Tweede Kamer der Staten-Generaal

Toelichting Review functionele ingrepen
Herzien VO 17 mei 2019

Dit document betreft een toelichting op de Review van het Herzien VO van 17 mei 2019. De beoordeling is het resultaat van een hechte samenwerking tussen De Tweede Kamer, Het Rijksvastgoedbedrijf en Pi de Bruijn.

Ingreep: Fietsenstalling

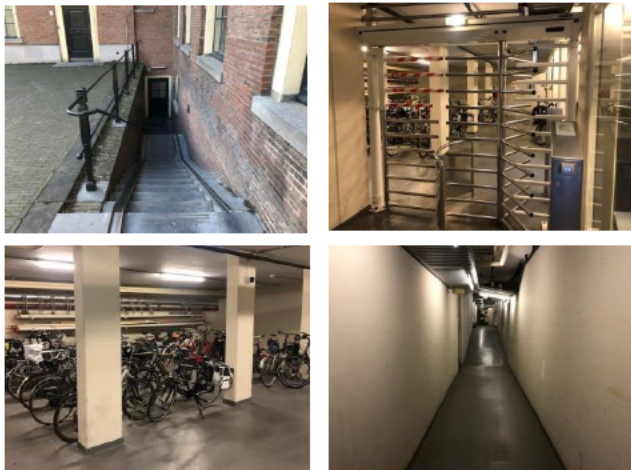
De fietsenstalling in de kelder kan voor wat betreft het aantal stallingplaatsen komen te vervallen in relatie tot de nieuwe fietsenstalling in de parkeergarage. De stalling is echter gewenst voor Kamerbewoners komende vanaf de centrumzijde. Behoud van de stalling dient nader onderzocht te worden 5.1.1b, 5.1.2h

Ingreep: Nieuwspoort in gebouwdeel A onder het Voorzitterskwartier

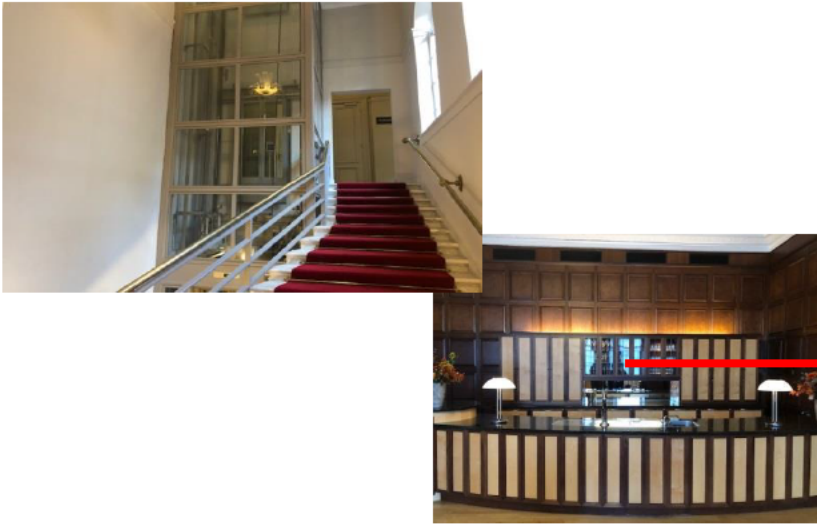
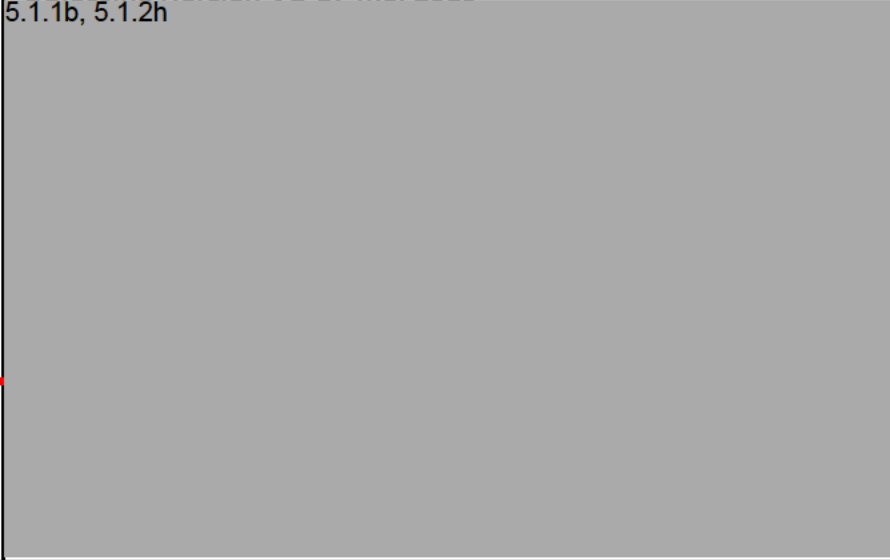
Nieuwspoort op deze locatie is vanuit Tweede Kamer optiek niet gewenst. 5.1.1b, 5.1.2h en in het algemeen niet passend. Gebouw A dient zoveel mogelijk beschikbaar te blijven voor de huisvesting van (grote) fracties. De lange gevellijn met de vele raampartijen direct aan het Hofplein 5.1.1b, 5.1.2h

Ingreep: Reorganisatie Pompgebouw en Hofpoortgebouw

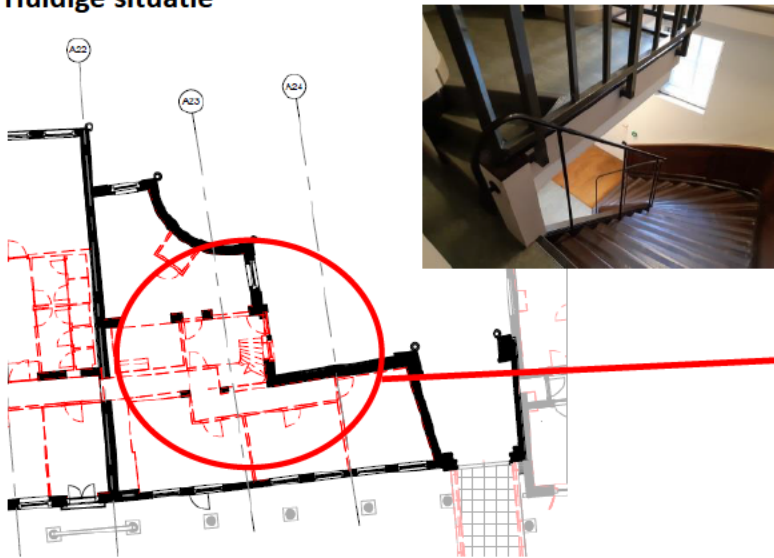
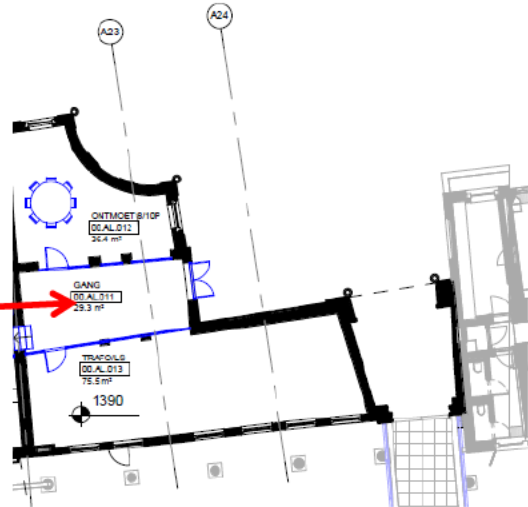
Huidige situatie  The floor plan shows a complex layout with a red circle highlighting a specific area. An inset photo shows a staircase.	Oplossing Herzien VO 17 mei 2019  The floor plan shows a reorganized layout with a red arrow pointing to the highlighted area. The plan includes labels for 'ONTMOET 2/10F', 'GANG', 'TRAPGANG', and '1390'.
Beschrijving:	De reorganisatie van de plattegrond van het Pompgebouw en Hofpoortgebouw conform de oorspronkelijke situatie biedt een kans om de beschikbare ruimte efficiënter te gebruiken (minder 'kruip door sluip door'). Vorm en wenselijkheid van het verwijderen van de trap nog nader te onderzoeken. Ook dient de flexibiliteit in het gebruik en indeling van de gebouwdelen geborgd te blijven.
Beoordeling:

Ingreep: Liften Schepelhalzijde

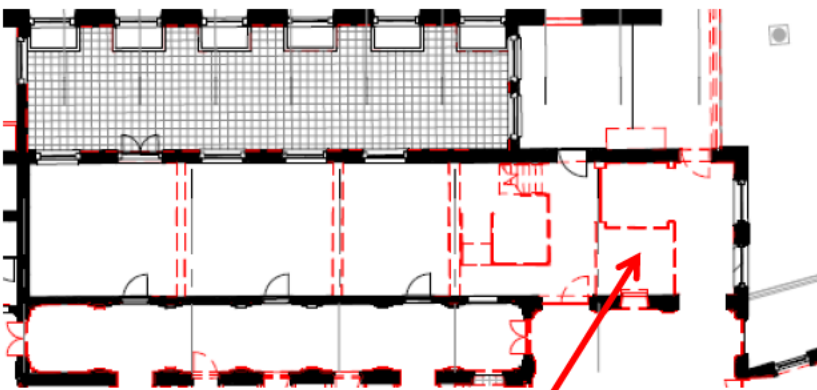
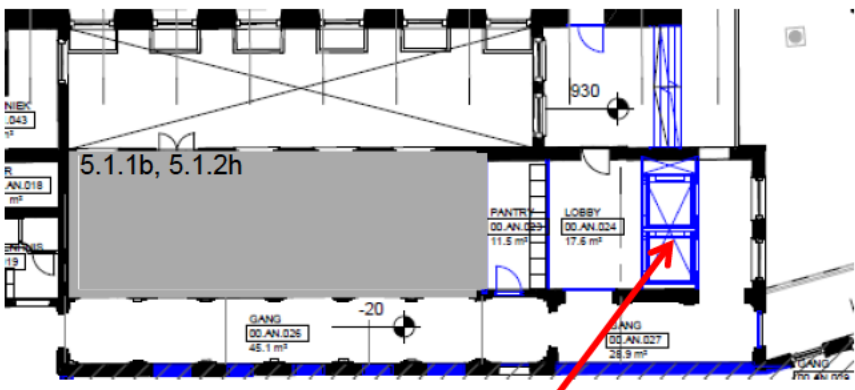
Huidige situatie  Huidige lift	Oplossing Herzien VO 17 mei 2019  2 nieuwe liften
Beschrijving:	De noodzaak van de liften dient nader te worden onderzocht, onder andere in relatie tot de logistiek van de banquetingkeuken en kamerbewoners/bezoek komende vanaf gebouw N. Ook dient onderzocht te worden hoe de oude zaal voor minder validen vanuit de Schepelhal bereikbaar kan worden gemaakt.
Beoordeling:

Ingreep: Verwijderen groot trappenhuis Schepelhalzijde

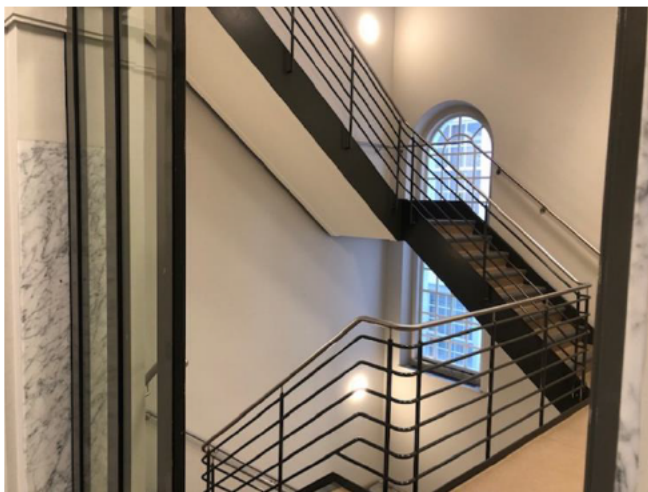
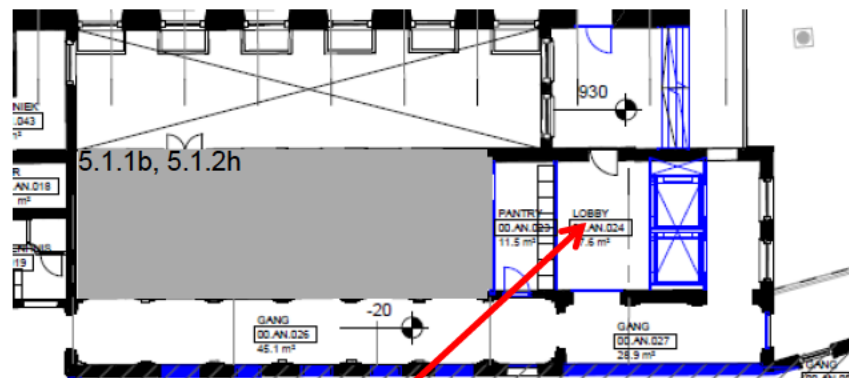
Het verwijderen van de trap is ongewenst en wordt niet als sober en doelmatig gezien (de royale trap wordt veel gebruikt als stijgpunt in A), zonder een aannemelijk alternatief.

Ingreep: Toiletten bezoekers

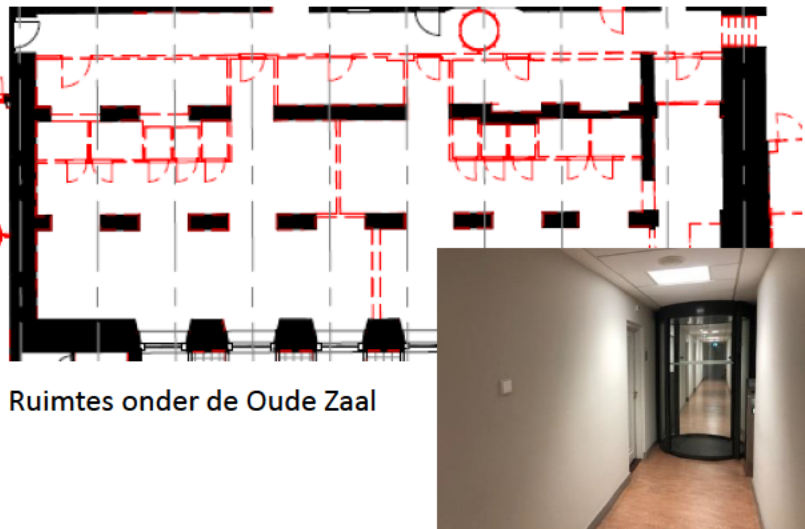
Voldoende toiletten voor de representatieve zalen op de eerste verdieping en bezoekers 1A zijn noodzakelijk. Het realiseren van de voorgestelde toiletten op de begane grond kan gunstig zijn om de zalen apart van elkaar te kunnen gebruiken. De Tweede Kamer wil ook toiletten op de 1^e verdieping behouden in relatie tot evenementen in de Oude Zaal. Deze komen nu in het ontwerp te vervallen. Nader onderzoeken of dit goed inpasbaar is in relatie tot het creëren van een betere toegankelijkheid van de Oude Zalen.

Ingreep: doorgang/ontmoetingsruimte realiseren

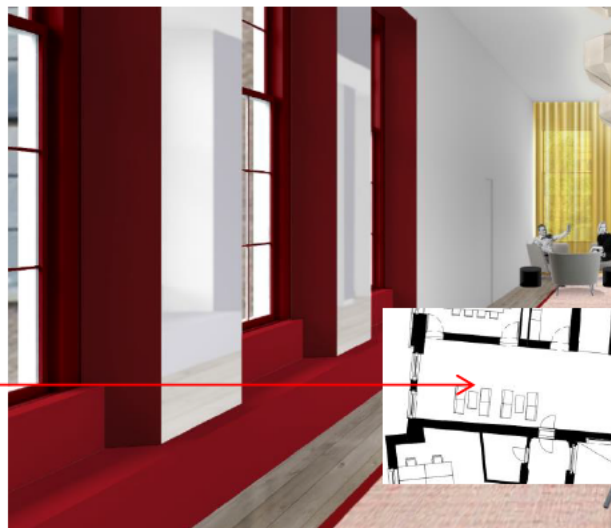
Het goed aansluiten van het huidige Raad van State deel op gebouw A is wenselijk. De nieuwe doorgang/ontmoetingsruimte wordt als onvoldoende sober en doelmatig gezien, aangezien het ten koste gaat van kantoorruimten op de begane grond en tweede verdieping. 5.1.1b, 5.1.2h

Ingreep: Oude Zaal

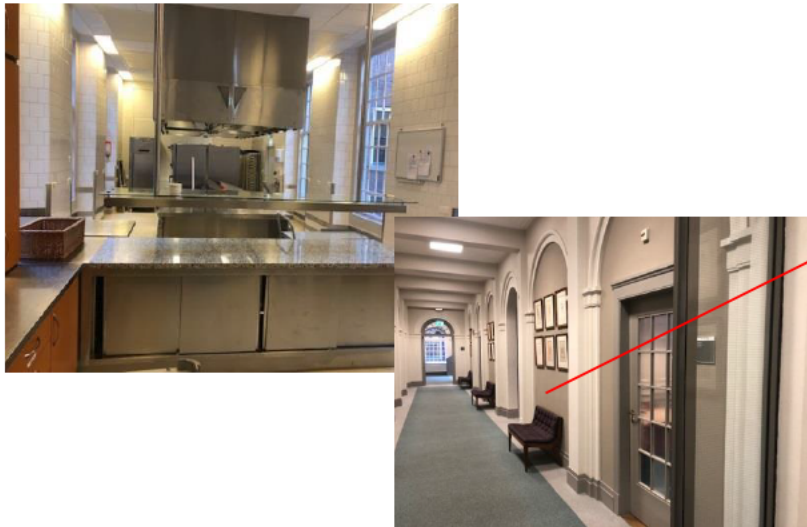
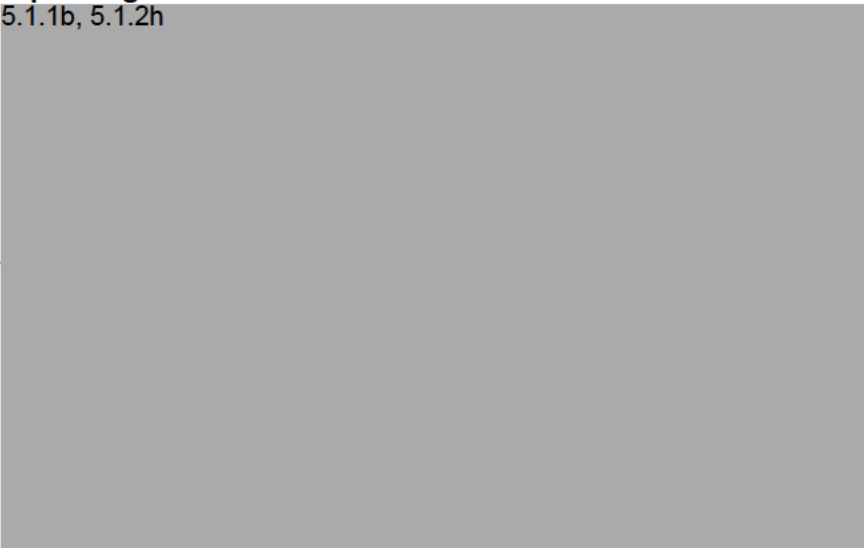
Het bestaande kunstwerk van Jan van den Dobbelsteen (de blauwe lampen en het tapijt dat symbool staat voor de multiculturele samenleving) dient in beginsel te worden behouden. Historisch gezien heeft er altijd tapijt gelegen in deze zaal en hingen er sobere lampen. Wel is herstel of vervanging van het tapijt noodzakelijk. Tegelijkertijd dient deze zaal beter geschikt te worden gemaakt voor verschillende evenementen. Kroonluchters (kubussen) moeten veilig omhoog en omlaag gebracht kunnen worden t.b.v. evenementen en versieringen.

Ingreep: 5.1.1b, 5.1.2h

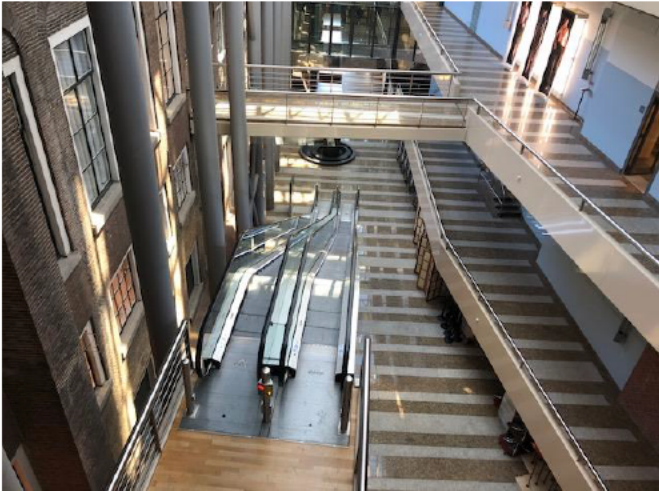
De oplossing van het Herzien VO van OMA om 5.1.1b, 5.1.2h

Dit ook in relatie tot een beter gebruik van de Schepelhal.

Ingreep: overkappen van de binnenplaats en het plaatsen van een trap

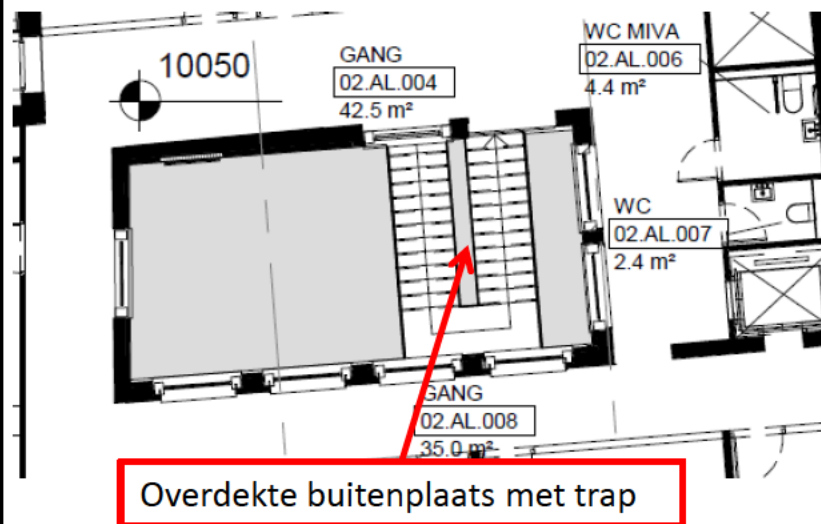
Het overkappen van deze buitenplaats is in beginsel onwenselijk, omdat gebouw A al in grote mate een introvert complexdeel is. De kosten van de overkapping dient financieel te worden afgewogen tegen het verbeteren van de isolatiewaarde van de bestaande buitengevel en het onderhoud ervan. Tevens dient een overkapping meeuwonvriendelijk te worden ontwerpen en moet het veilig schoongemaakt kunnen worden.

De positie van de trap dient te worden heroverwogen binnen de bestaande gebouwschil. Onwenselijk om uitstraling van het hofje teveel aan te tasten. De voorgestelde wijzigingen van ruimte A108 zijn eveneens onwenselijk (verwijderen en-suite deuren en wanden, het plaatsen van toiletten en een lift op de plek van de bestaande schouw/vergaderruimte).

Ingreep: sloop vloervelden Schepelhuis ten behoeve van nieuwe trap en liften

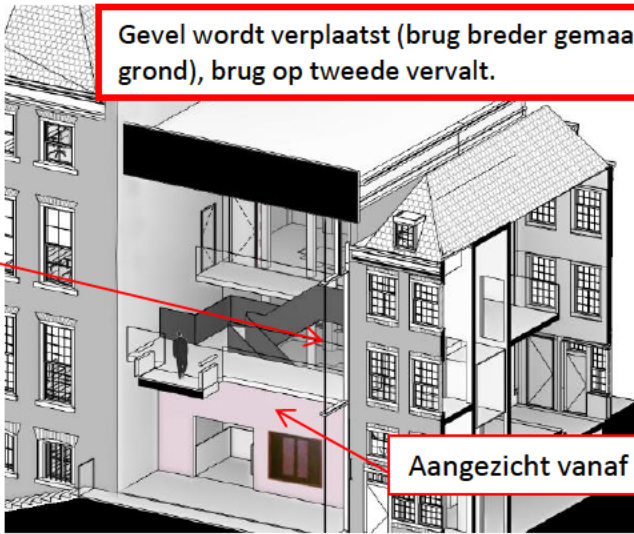
Huidige situatie  Nu twee bruggen verbinding N - B	Oplossing Herzien VO 17 mei 2019  Gevel wordt verplaatst (brug breder gemaakt op begane grond), brug op tweede vervalt. Aangezicht vanaf N
Beschrijving:	Het realiseren van een integraal toegankelijk trappenhuis en lift is op deze positie wenselijk om de veelheid aan verschillende vloerniveaus beter toegankelijk te maken en de oriëntatie in dit gebouwdeel te verbeteren. Hierbij dient te worden gezocht naar een meer sober en doelmatige oplossing waarbij de brug op de tweede verdieping tussen gebouwen N en B behouden blijft, inclusief de glaspui aan tuinzijde op de huidige positie (loopbruggen niet onnodig breder maken). Ook dient een vergaderzaal met transparante gangwand te worden voorkomen.
Beoordeling:

Ingreep: te kleine kantoorruimtes herindelen (voormalige tekenzaal van Koloniën)

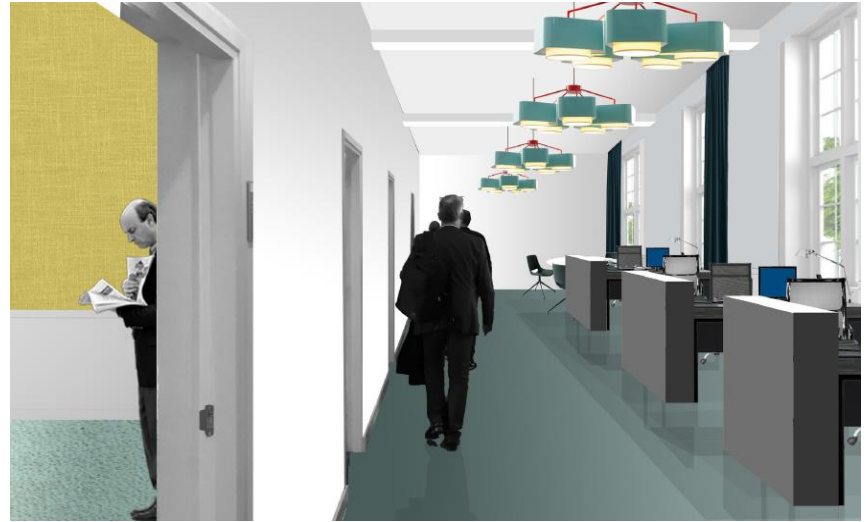
In gebouw C zijn enkele vleugels, waaronder de oorspronkelijke tekenzalen, verkamerd die hier ruimtelijk minder geschikt voor zijn. Het leidt tot (te) krappe gangen en (te) krappe kantoorruimtes. Onderzoek is gewenst naar een betere manier van verkameren. Input vanuit het werkplekonderzoek is hier gewenst.

Ingreep: Filmzaal op begane grond Hotel grenzend aan de Statenpassage

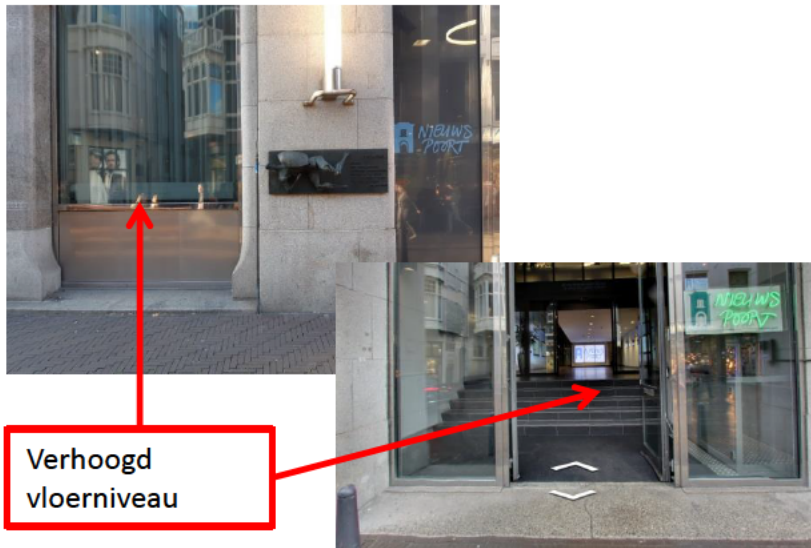
Het behoud van de bestaande pers- en conferentieruimten is op deze positie in het kader van sober- en doelmatigheid als multi-inzetbare ruimte gewenst. Er is een alternatieve locatie voor de filmzaal mogelijk.

Ingreep: vervangen van het centrale trappenhuis

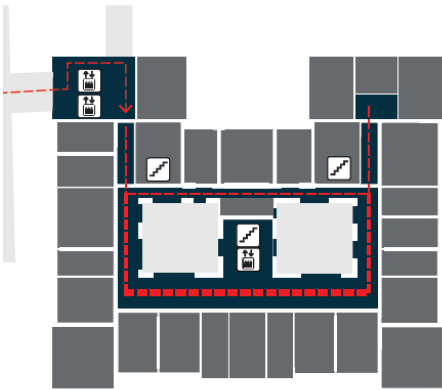
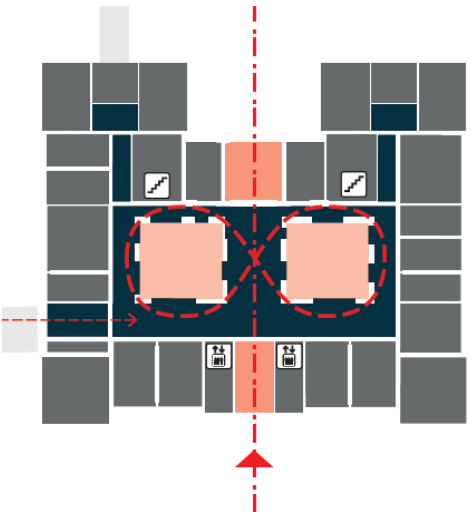
Huidige situatie  	Oplossing Herzien VO 17 mei 2019  
Beschrijving:	Het realiseren van een centrale brug in combinatie met een trap verkort indien wenselijk looplijnen over de verdieping en tussen de verdiepingen. Ook maakt een brug een meer flexibele indeling mogelijk en verbetert het de oriëntatie. Onderzocht moet worden wat het effect is van deze ingreep op de inpasbaarheid van fracties van verschillende groottes. Ook dient onderzocht te worden of een moderne en contrasterende materialisering en detaillering het beste past bij de ambitie om de oorspronkelijke monumentwaarden te versterken. De optie om de centrale lift te vervangen door twee liften aan Pleinzijde, wat ten koste gaat van twee werkcamers op elke verdieping wordt afgewezen.
Beoordeling:

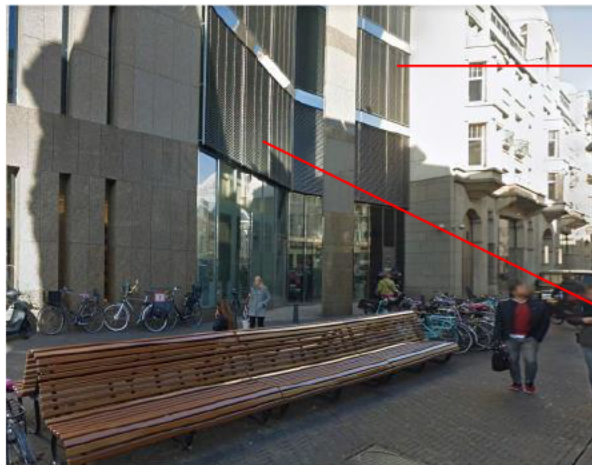
Het vergroten van het gebouw aan de zijde van de Hofplaats ten behoeve van 5.1.1b, 5.1.2h betekent een forse aanpassing van het gevelbeeld van gebouw N (glazen ombouw plenaire zaal over drie verdiepingen, inclusief verbreding van de omloop rond de plenaire zaal op de eerste verdieping). Deze ingreep conflicteert met de eis dat de uitstraling van gebouw N zoveel mogelijk gehandhaafd dient te blijven. Ook wordt deze ingreep als onvoldoende sober en doelmatig beschouwd. Het programma van 5.1.1b, 5.1.2h dient bij voorkeur binnen de bestaande gebouwcontour te worden ingepast. Het vergroten van de omloop van de Plenaire Zaal is niet noodzakelijk of gevraagd. Het tast het huidige gevelbeeld teveel aan.

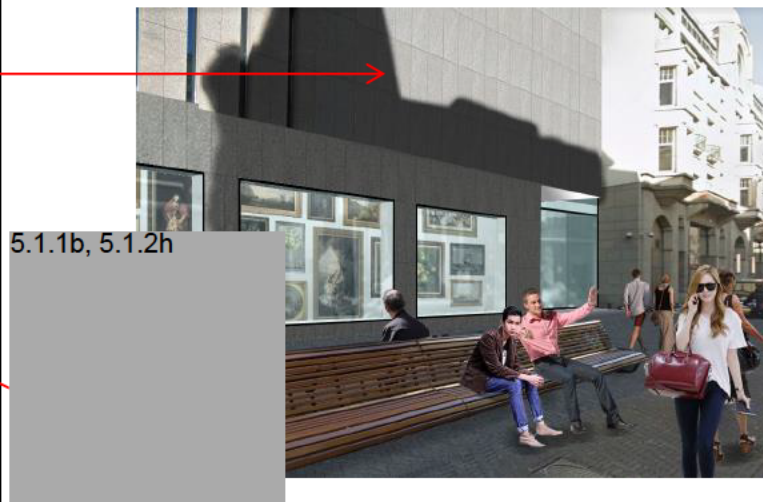
De gevellijn van de Nieuwbouw aan Lange Poten zijde, waar nu de publieksentree is gesitueerd wordt in het Herzien VO aangepast: recht doorgetrokken richting Hotel, zonder doorzicht. Deze optie wordt afgewezen. De huidige gevel met lichtinval behouden.

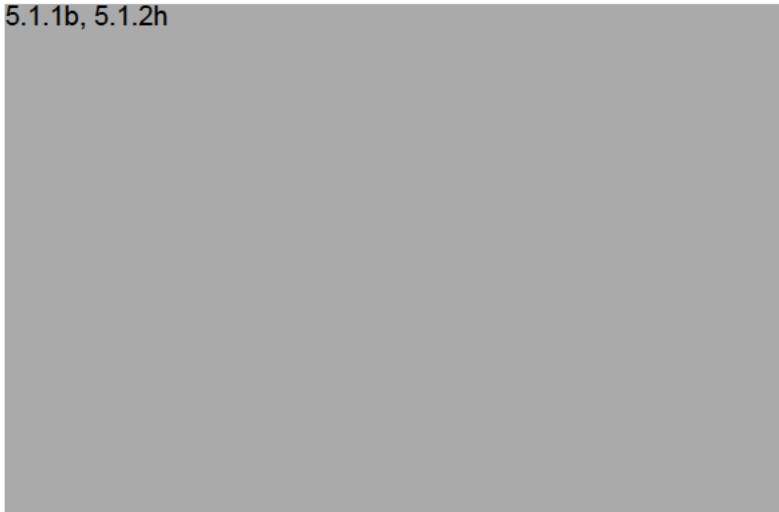
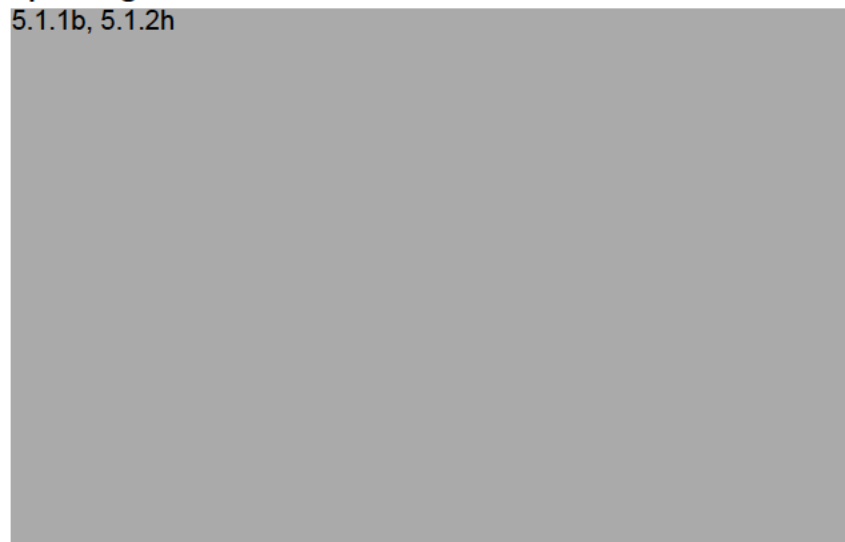
Het verplaatsen van de Pleinentree naar de as van de Statenpassage is onwenselijk. Hierdoor blijven de toegangspoortjes in de Statenpassage staan en 5.1.1b, 5.1.2h Er is een alternatief mogelijk waarbij er in de as van de Statenpassage geen beveiligingsvoorzieningen/toegangspoortjes meer nodig zijn.
